Ref: Proceso No. SAG-COMRURAL-II-SDO-B-30-2025: Adquisición de Equipo para los Laboratorios del Centro de Estudio de Control de Contaminantes (CESCCO)-SERNA. **Nota Aclaratoria 1.**

Tegucigalpa, M.D.C. 25 de agosto de 2025

Especificación No. 2.2.16. – “Puertas: 1 de vidrio con calefacción eléctrica.”.

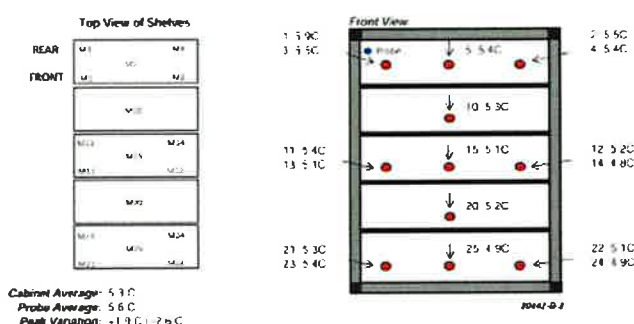
Pregunta No. 25

Solicitamos se permita una tecnología con doble panel y con un control preciso de temperatura y la circulación de aire forzada (ventiladores internos), que mantiene una humedad relativa interna estable que evita que se condensen gotas de agua sobre la superficie del vidrio.

Por ende este punto se lea de la siguiente manera: Con una puerta de cristal de doble panel, con la circulación del aire forzada que permite humedad relativa interna para evitar la condensación de gotas o con un calefactor eléctrica perimetral. De esa manera la Institución puede obtener cualquiera de las dos tecnologías y mantener un principio de igualdad de condiciones entre los oferentes.

Como parte de las mejoras tecnológicas, solicitamos de la manera más atenta se incorpore la estabilidad ya que esta es clave para la excelencia en uniformidad térmica en el interior con el fin de garantizar una distribución homogénea de temperatura en todo el gabinete. Por ende; se adicione con estabilidad de temperatura de 3.2°C.

Como se puede ver en la imagen se puede ver como el fabricante indica la estabilidad del interior de la cámara con una serie de mediciones en diferentes puntos del interior de la cámara de refrigeración.

Respuesta No. 25

Se aclara que las especificaciones solicitadas en general son de carácter mínimo, por lo tanto especificaciones mayores o que superen lo solicitado son aceptables, salvo que las mismas especifiquen rangos o características como exactas o máximas.

De la Sección III. Requisitos de los Bienes y Servicios Conexos - Especificaciones Técnicas
Lote 2, ítem 7 Cabina de Bioseguridad Biológica Clase II Tipo A2
Especificación No. 2.7.4 "Cabina Clase: Clase II tipo A2".

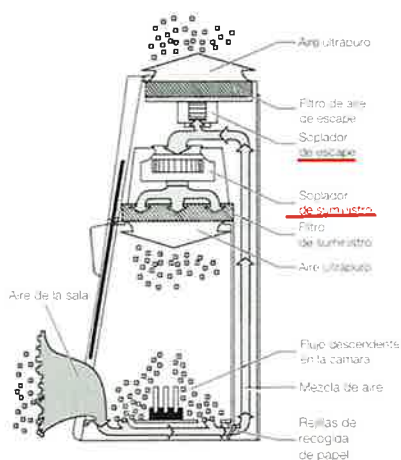
Pregunta No. 27

Que se acepten las dimensiones externas: 1000 x 1568 x 805 (ancho x alto x fondo).

Para la Cabina de bioseguridad, siendo este un equipo de alto valor para la seguridad del usuario, la muestra y el ambiente solicitamos se acepten adicionar las siguientes características:

* Con dos motores internos uno para la impulsión del aire y otro para expulsión; haciendo la presión negativa más eficiente en el interior del equipo, con una recirculación de 70% y 30%. h

En la figura se puede observar que se cuentan con dos "sopladores" que son los motores internos para la mayor eficiencia en el flujo de aire interno

Se aclara que la especificación que rescata este detalle no es la 2.7.4, sino la 2.7.5. Asimismo se reitera que las especificaciones solicitadas en general son de carácter mínimo, por lo tanto especificaciones mayores o que superen lo solicitado son aceptables, salvo que las mismas especifiquen rangos o características como exactas o máximas.
